BOLETIN DE SERVICIO

CAMBIO DE LAS ESPECIFICACIONES EN EL LIQUIDO REFRIGERANTE EN LOS MOTORES ROTAX TIPO 912 S Y 914 (SERIES)

SB-912-043

SB-914-029

1. Deposito de expansión
2. Pegatina de aviso
3. Tapón del radiador
4. Información de presión de apertura

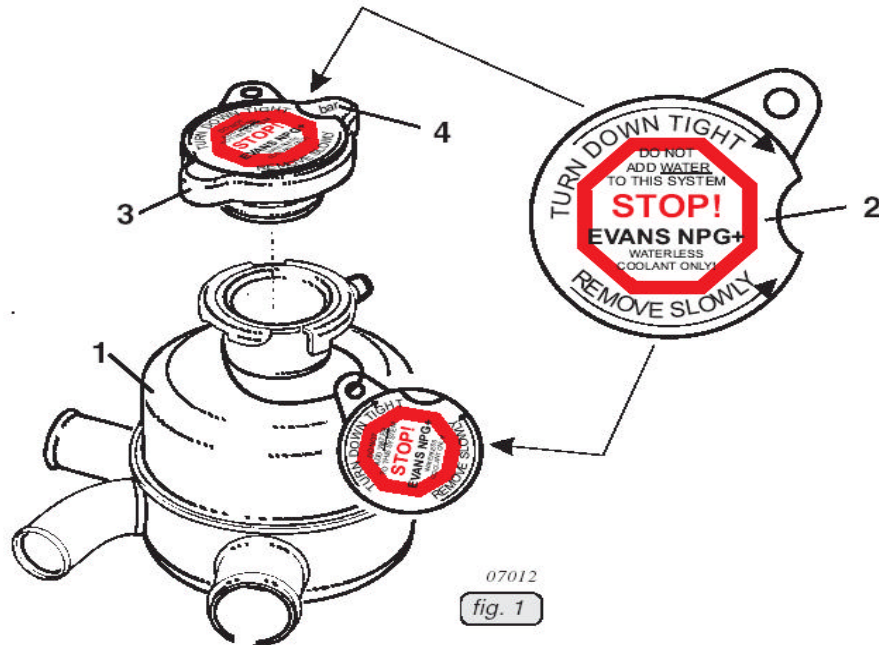
(Ver fig. 1)

El líquido refrigerante debe de ser reemplazado de acuerdo con el Manual de Mantenimiento, edición actual.

◆ NOTA: Sobre el tapón del radiador (3) debe de ser fijada una etiqueta de aviso, para identificar el nuevo líquido refrigerante y debe ser fijada de tal forma que los datos de la presión de apertura sean visibles.

Los siguientes dibujos deberán de proporcionar información adicional. Vea la figura 1.

- En las nuevas entregas de motores la pegatina sera temporalmente fijada en el tanque de expansión
- La pegatina debe de ser fijada en el tapón del radiador de acuerdo con las instrucciones del fabricante del avión.
